Skógarsel 10 – Fyrirspurn USK23100283

Reykjavík, 23. maí 2024

Umsögn

Innsend skýringarmynd, útlit

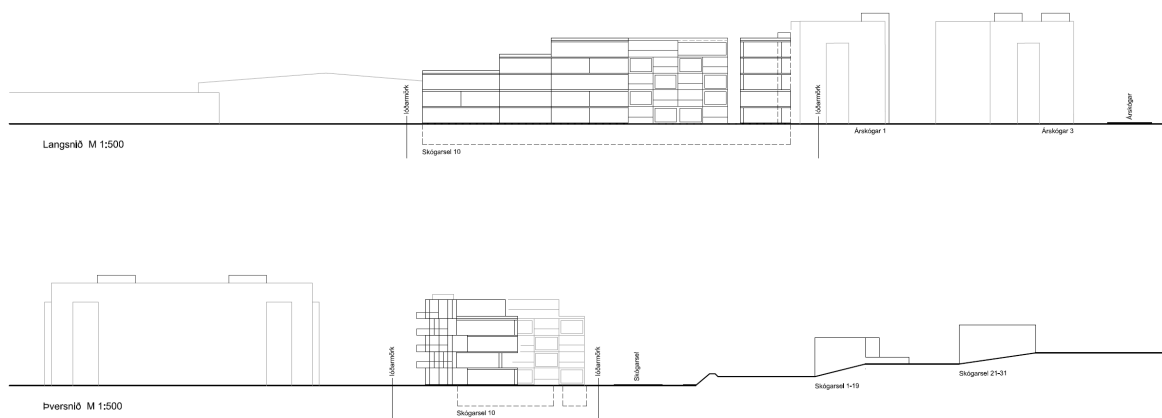
Sýna þarf fram á fjölbreytileika íbúða. Tillagan gerir ráð fyrir 30 íbúðum, 2-4 herbergja á 3-5 hæðum sem trappa sig niður mót suðri. Vegna kvaðar um holræsi norðan megin lóðarinnar móta höfundar byggingarreitinn út frá því. Lítið er um nýtanleg sólrík dvalarsvæði á lóðinni samkvæmt tillögunni og skoða þarf frekari úrlausnir varðandi það, miða skal við að dvalarsvæði á lóð samsvari að minnsta kosti 20% af heildarfermetrum íbúðarhúsnæðis á lóðinni ofanjarðar (A rými).

Áður en tekin er afstaða til svalarganga þarf að sýna betur hvernig hann nýtist þar sem svalargangurinn er staðsettur á húshlið með mjög góð sólarshyðri.

Innan tillögunnar er gert ráð fyrir 33 bílastæðum og bent er á í því samhengi að við ákvörðun á fjölda bíla- og hjólastæða á lóðinni skal taka útgangspunkt í **viðmiðum** bíla- og hjólastæðastefnu Reykjavíkurborgar, það ásamt öðrum þáttum, verður tekið inn í endanlegt mat á bíla- og hjólastæðafjölda. Ef gert er ráð fyrir bílakjallara skal rampur vera innbyggður í húskropp. Mikilvægt er að lóðin geti boðið upp á vistvænan lífstíl. Í tillögu um breytinguna á deiliskipulagi skal gera kröfu um a.m.k. tvö hjólastæði/íbúð. Hluti þeirra skal vera inni í húsinu/yfirbyggður en einnig skulu vera stæði á lóð sem eru aðgengileg gestum. Hjólastæði skulu vera vel staðsett m.t.t. innganga og hluti af heildahönnun hússins.

Til að tryggja fjölbreyttar íbúðargerðir og -stærðir skal setja í skilmála að engin ein íbúðargerð megi vera umfram 35%. Meðalstærð íbúða (viðmið) skal koma fram í deiliskipulagstillögu og gefin upp sem brúttóstærð.

Tryggja skal gæði dvalarsvæða og sólargæða á útisvæðum. Samkvæmt Aðalskipulagi skal gera ráð fyrir því að a.m.k. 50% af skilgreindu dvalar- og leiksvæði á lóð geti notið sólar í a.m.k. 5 klukkustundir á tímabilinu kl. 9.00-17.00 þann 1. maí. Sýna skal fram á að ákvæði þetta sé uppfyllt. Dvalarsvæði þurfa einnig að njóta góðra hljóðvistar og því þarf öll hönnun að taka mið af því.

Lóðarfrágangur er mikilvægur, lóð skal hanna með aðgengi fyrir alla að leiðarljósi. Við lóðarhönnun þarf að gera þarfagreiningu og athuga á möguleikum með blágrænar ofanvatnslausnir á lóðinni. Huga þarf sérstaklega að jarðhæðum, hvernig þær tengjast umhverfinu, flæðinu innan lóðar og við stíga borgarinnar. Í umræddri tillögu er innkeyrsla að bílakjallara og bílastæðum komið fyrir á suðurhluta lóðar, ekki er hægt að fallast á þá lausn. Gera skal ráð fyrir góðri jarðvegsdýpt ofan á bílakjallara til þess að mögulegt sé að hafa fjölbreyttan gróður á yfirborði lóðar.

Endurskoða þarf tillöguna með hliðsjón af ofangreindum athugasemdum; vanda skal til verka við hönnun og útfærslu á byggingum og umhverfi.
